V Chomutově, dne 21.2.2023  
č.j.: RSD-181716/2022-4  
Vyřizuje: Ing. Josef Maier  
mob.: +420 601 550 519  
[josef.maier@rsd.cz](mailto:josef.maier@rsd.cz)

**Nové vyjádření ke stavbě: „Řešení nástupišť zastávek a míst pro přecházení přes I/13 v Kamenické Nové Vísce přes II/263 v ul. Bezručova – SO 01: Nástupiště autobusových zastávek a místo pro přecházení na Kamenické Nové Vísce“ - silnice I/13**

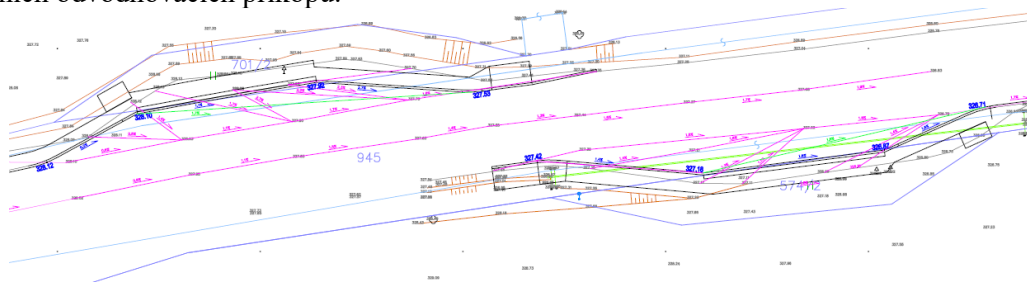
- ✓ byl doplněn výkres „Odtokových poměrů“ se „spádováním“ odtoku srážkové vody v dotčené lokalitě (dle předloženého výkresu by se srážková voda neměla hromadit v autobusových zálivech a plynule odtéct do silničních odvodňovacích příkopů:

### Výřez z koordinační situace z PD – úprava 02/2023:

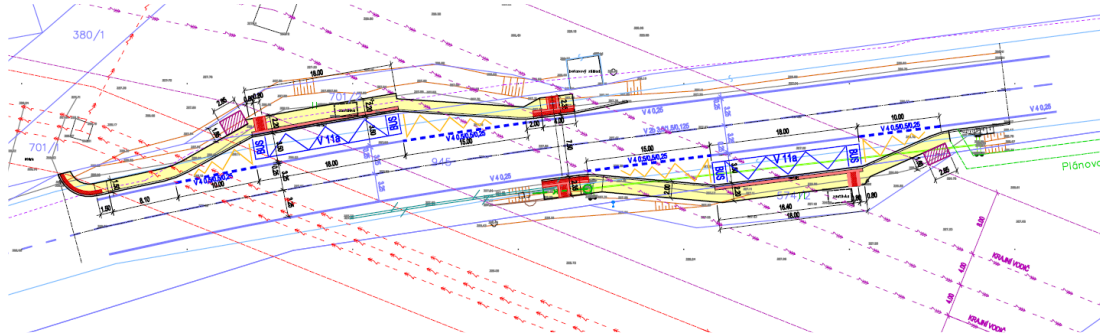
- ✓ bylo upraveno: odstraněno vodorovné dopravní značení V7b – PD v souladu s požadavkem ŘSD ČR,
- ✓ byl upraven příčný sklon chodníků – odtok mimo komunikaci I.třídy I/13 - PD v souladu s požadavkem ŘSD ČR
- ✓ byly splněny podmínky: osazení kanalizační šachty v místě zalomení zatrubnění, do odvodňovacího příkopu osazení „záchytné/odkalovací jímky“, vydláždění šikmého čela zatrubnění lomovým kamenem do betonu - PD v souladu s požadavky ŘSD ČR

### Výřez ze situace dopravního značení z PD – odsouhlasené PČR ČR:

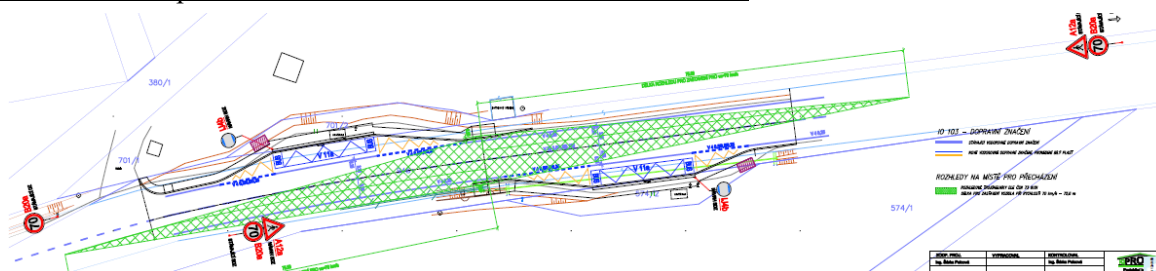
- ✓ bylo zasláno souhlasné stanovisko Policie ČR, KŘPÚK, odbor služby dopravní policie, ze dne 16.1.2023, č.j. KRPU-225145-2/ČJ-2022-0400DP-04

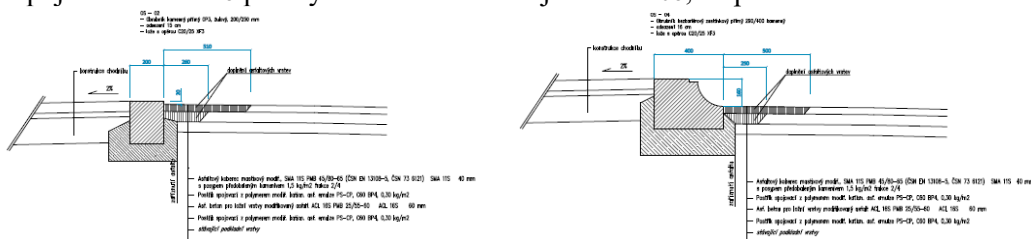
- stavební práce budou prováděny tak, aby nedocházelo k poškození a znečištění povrchu silnice a silničního příslušenství silnice I/13; případné znečištění silnice způsobené stavební činností bude toto okamžitě odstraněno,
- na silnici I. třídy I/13 nebude skladován žádný materiál,
- napojení konstrukce plochy chodníku ke stávající vozovce, resp. osazování obrubníků – PD doplněna:

- po oboustranném obetonování obrubníků (PD v souladu) bude silniční souvrství, provedeno odskoky – viz PD (obrus min. 0,5 m), vč. obrusné vrstvy v „modifikovaných“ asfaltech – SMA 11S PMB 45/80-65 (ČSN EN 13108-5, ČSN 73 6121), ložná vrstva ACL 16S PMB 25/55-60, a to vč. spojovacích emulzí – viz doplněná PD,
